SERVICE-INFO

Náhrada napínacích kladiek 531 0037 10 a 531 0353 10 (pohon prídavných agregátov) za 531 0241 10

INA 0061

Obrázok 1: Zobrazenie jednotlivých napínacích kladiek s ich rozdielmi

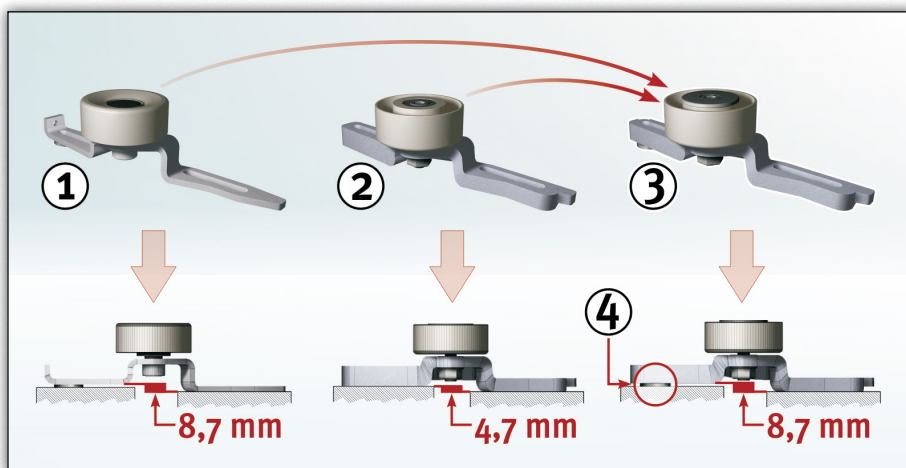
Obe napínacie kladky s objednávkovými číslami 531 0037 10 a 531 0353 10 (montované v pohone prídavných agregátov) odpadajú a sú nahradené za objednávkové číslo 531 0241 10.

Pre vyrovnanie výškového rozdielu je k napínacej kladke 531 0241 10 priložená podložka s hrúbkou 4 mm.
